GY-HM600/GY-HM650 取扱説明書 追加変更のお知らせ

追加・変更された機能や表示変更についてのお知らせです。本機の「取扱説明書」とあわせてお読みください。

拡大フォーカス機能に一定時間モード（タイマー動作）機能追加

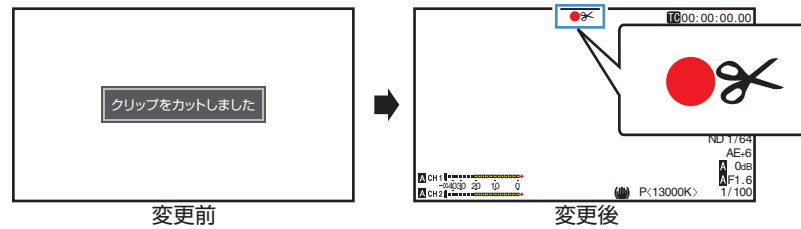
[拡大フォーカス]項目に[一定時間]（タイマー動作）を追加しました。

■ 動作内容（“一定時間”に設定時）

- オートフォーカス時：拡大フォーカス“入”から約3秒後に拡大フォーカスを“切”にします。
- マニュアルフォーカス時：フォーカスリングの操作をやめてから約3秒後に拡大フォーカスを“切”にします。
